A2	Neuaufstellung des Bebauungsplanes Nr. III/A16 „Brockeiche“ (Stand Oktober 2017) <ul style="list-style-type: none">- Nutzungsplan Entwurf (Verkleinerung)- Auswertung der Offenlage: Beteiligung der Öffentlichkeit gemäß § 3 (2) BauGB sowie der Fachbehörden und sonstigen Träger öffentlicher Belange gemäß § 4 (2) BauGB
-----------	--

Neuaufstellung des Bebauungsplanes Nr. III/A16 „Brockeiche“

Prüfungsergebnis

Auswertung des Beteiligungsverfahrens

Abb. 1: Nutzungsplan – Stand Entwurf

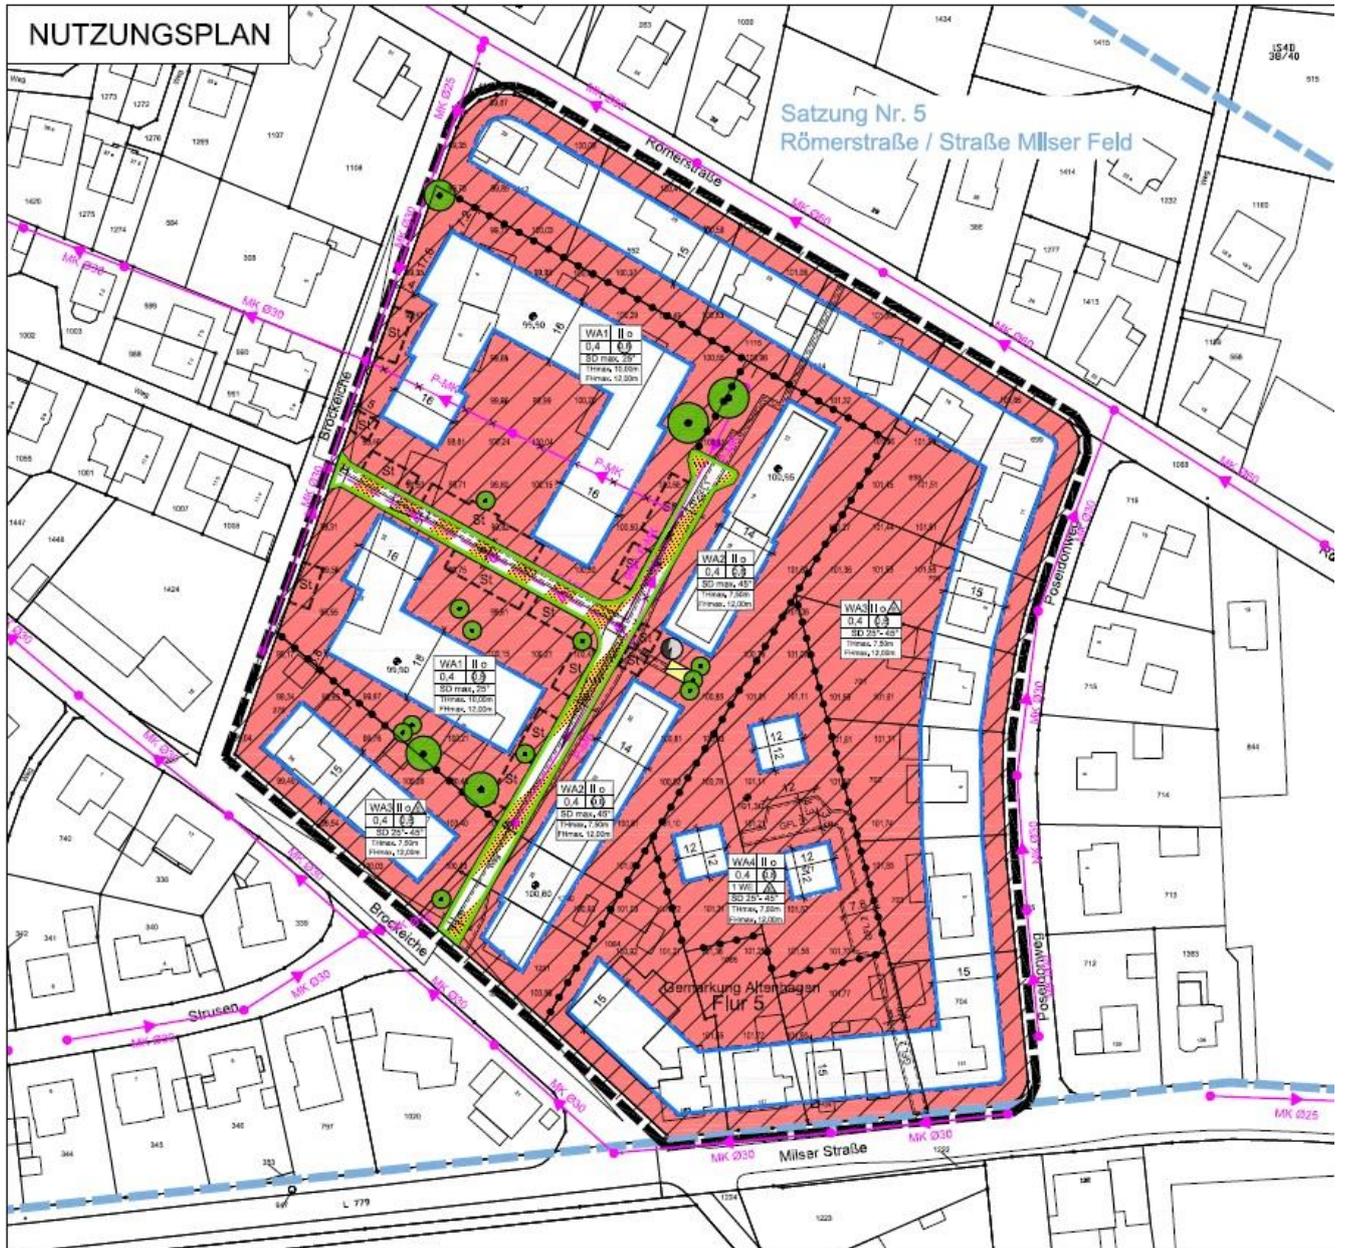
Nr.	Einwender Datum der Einwendung	Anregungen aus der Öffentlichkeit (inhaltliche Zusammenfassung)	Stellungnahme der Verwaltung
1.	Einwender 1 Schreiben vom 19.08.2017	<p>Der Eigentümer des Flurstückes 671 legt Einspruch gegen die geplante Stichstraße zu Flurstück 1085 ein.</p> <p>Ferner sieht er Probleme, in Anbetracht seines 1.800 m² großen Grundstückes, bei einer Bebauung mit zwei Einfamilienhäusern, diese in Anbetracht der heutigen Preise anbieten zu können.</p>	<p>Das festgesetzte Geh-, Fahr- und Leitungsrecht soll der gemeinsamen und damit flächensparenden sowie wirtschaftlichen Erschließung der rückwärtigen Grundstücksteilflächen der Flurstücke 671 und 1085 dienen.</p> <p>Es ist nicht geplant, im Zuge der nordöstlich hiervon geplanten Baumaßnahmen eine Stichstraße umzusetzen. Dies wäre aufgrund der Besitzverhältnisse auch nicht möglich und steht ferner nicht in Zusammenhang mit dem dort angestrebten Bauvorhaben.</p> <p>Es wird lediglich ein Geh-, Fahr- und Leitungsrecht planungsrechtlich gesichert, um eine rückwärtige Bebauung in der Zukunft zu ermöglichen. Jedes Baugrundstück muss verkehrlich und technisch erschlossen werden. Ohne dieses Geh-, Fahr- und Leitungsrecht ist eine bauliche Nutzung somit nicht möglich.</p> <p>Sofern Grundstücke Dritter hierüber mit erschlossen werden, sind zusätzliche Vereinbarungen zwischen den betroffenen Grundstückseigentümern notwendig.</p> <p>Das Flurstück 1085 ist insgesamt rund 2.200m² groß. Unter Berücksichtigung des Bestandsgebäudes ergeben sich rund 700m² große neue Baugrundstücke. Dies ist der städtebaulichen Situation im Umfeld, die geprägt ist von Einzelhäusern auf relativ großen Baugrundstücken, angemessen. Die vorgeschlagenen Grundstückszuschnitte sind auch am Grundstücksmarkt vermarktbar.</p>

Nr.	Einwender Datum der Einwendung	Anregungen aus der Öffentlichkeit (inhaltliche Zusammenfassung)	Stellungnahme der Verwaltung
	<p>Ergänzend hierzu über die Anwaltskanzlei Wendt, Thäter und Öpping</p> <p>Schreiben vom 04.09.2017</p>	<p>Die Kanzlei trägt zu den Festsetzungen auf dem betreffende Grundstück weitere Gesichtspunkte vor:</p> <ol style="list-style-type: none"> 1. Für den Bereich WA5 sollen in der Satzungsfassung maximal zwei statt eine Wohneinheiten je Gebäude als zulässig festgesetzt werden. Hierdurch soll das Nachverdichtungspotential besser ausgeschöpft werden. 2. Es wird angeregt, die Baugrenzen im Bereich WA5 dahingehend zu erweitern, dass Gebäude mit einer Grundfläche von bis zu 12 x 18 Metern errichtet werden können. 	<p>Zu 1.</p> <p>Der betreffende Bereich wird nunmehr als WA-4 –Gebiet festgesetzt. Eine Erhöhung der zulässigen Zahl der Wohneinheiten wird aus städtebaulichen Gründen nicht befürwortet.</p> <p>Bislang bestehen auf den rückwärtigen Grundstücksflächen im WA-4 keine Bebauungsmöglichkeiten. Durch die Planung werden daher die baulichen Nutzungsmöglichkeiten des Grundstückes bereits deutlich verbessert.</p> <p>Im Bestand der Straßenrandbebauung sind keine Doppelhäuser vorhanden und eine Festsetzung solcher, stellt auch kein städtebauliches Ziel für den Bereich dar. Die rückwärtige Bebauung soll sich hieran orientieren und eine maßvolle Nachverdichtung ermöglichen. Eine weitere Verdichtung mit 2 Wohneinheiten oder Doppelhäusern pro Grundstück ist deshalb städtebaulich an dieser Stelle nicht wünschenswert.</p> <p>Zu 2.</p> <p>Es ist in dem betreffenden Bereich eine kleinteilige Bebauung mit Einfamilienhäusern angestrebt und verträglich. Dies soll über die dargestellten überbaubaren Bereiche erreicht werden.</p> <p>Die 12 m x 12 m breiten Baufenster bieten aus städtebaulicher</p>

Nr.	Einwender Datum der Einwendung	Anregungen aus der Öffentlichkeit (inhaltliche Zusammenfassung)	Stellungnahme der Verwaltung
		<p>3. Es wird angeregt, dass die textlichen Festsetzungen dahingehend ergänzt werden, dass auch im WA5 Stellplätze, Carports und Garagen auf den nicht überbaubaren Grundstücksflächen zugelassen werden, wenn sie im baulichen Zusammenhang mit dem Hauptbaukörper errichtet werden und die Baugrenzen des Grundstücks nicht überschreiten.</p>	<p>und wirtschaftlicher Sicht eine ausreichend große und flexible überbaubare Fläche, um Einzelhäuser herzustellen.</p> <p>Aus den vorstehenden Gründen werden die genannten Baufenster nicht auf das vorgeschlagene Maß erweitert.</p> <p>Zu 3.</p> <p>Eine Bebauung durch Stellplätze, Carports und Garagen wird außerhalb der Baufenster nur ausnahmsweise zugelassen, da an dieser Stelle im WA-4 möglichst wenig zusätzliche Fläche versiegelt werden soll. Die getroffene Festsetzung mit der Ausnahmeregelung ist ausreichend flexibel und war bereits Bestandteil der Entwurfsfassung des Bebauungsplanes.</p> <p>Die Anregung zu Punkt 3 ist in dem Fall gegenstandslos.</p> <p>Den Anregungen wird <u>nicht</u> gefolgt.</p>

- Nach Abgleich des Baumkatasters mit einer aktualisierten Einmessung des Baumbestandes sowie unter Berücksichtigung von gutachterlichen Stellungnahmen zum Zustand, der Vitalität und der zu erwartenden Restlebenszeit einzelner Bäume wurden die Darstellungen des Bebauungsplanes zu „zu erhaltenden und anzupflanzen Bäumen gem. § 9 (1) Nr. 25 a+b BauGB“ in der Satzungsfassung des Bebauungsplanes angepasst

- Die geplante Wendeanlage wurde zur Satzungsfassung des Bebauungsplanes aus funktionalen Überlegungen geändert und in ihren Ausmaßen reduziert festgesetzt. Sie ist nunmehr für Personenkraftwagen ausgelegt und wird in der geänderten Variante nicht mehr in die bestehenden Vorgärten der Bestandsgebäude eingreifen.

- Die Bemaßung wurde teilweise präzisiert und angepasst.
- Das Füllschema der Nutzungsschablone wurde in den Baugebieten einheitlich dargestellt.
- Zur Klarstellung, dass Flachdächer nicht zulässig sind, wurde eine Untergrenze für die Dachneigung im WA1-Gebiet eingefügt.
